## 説明図

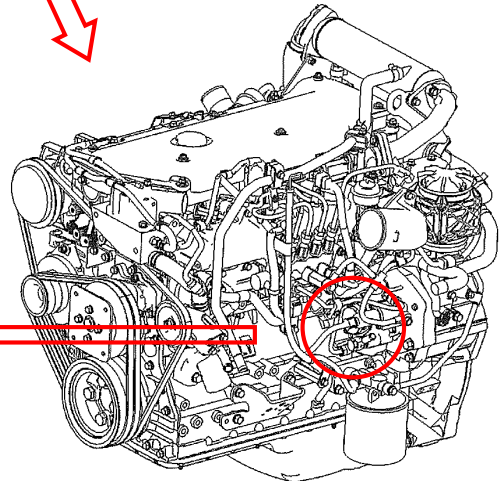
不具合発生箇所

改善の内容： 全車両、当該パイプ締結ナットを増し締めする。なお、燃料漏れがある場合は、燃料供給ポンプ（燃料パイプを含む）を新品と交換する。
